生産終了商品のお知らせ

No. 2021035C(ON)

小型自動水平感震器 形D7Aシリーズ一部商品 生産終了のお知らせ

■外形寸法

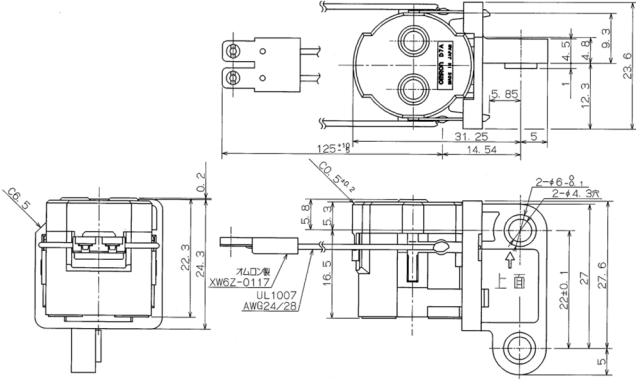
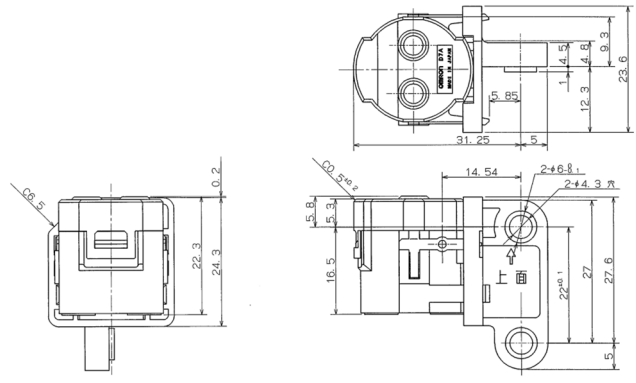
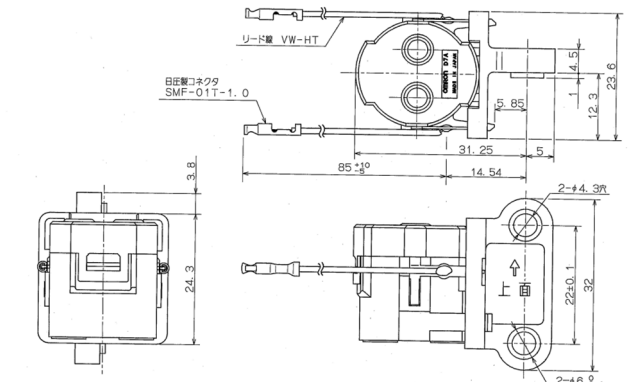
生産終了商品 形D7A-32A 形D7A-3B-2	推奨代替商品 形D7A-3
形D7A-32A:コネクタ XW6Z-0117(オムロン)  形D7A-3B-2:コネクタなし 	コネクタ SMF-01T-0.1(日本圧着端子製造)
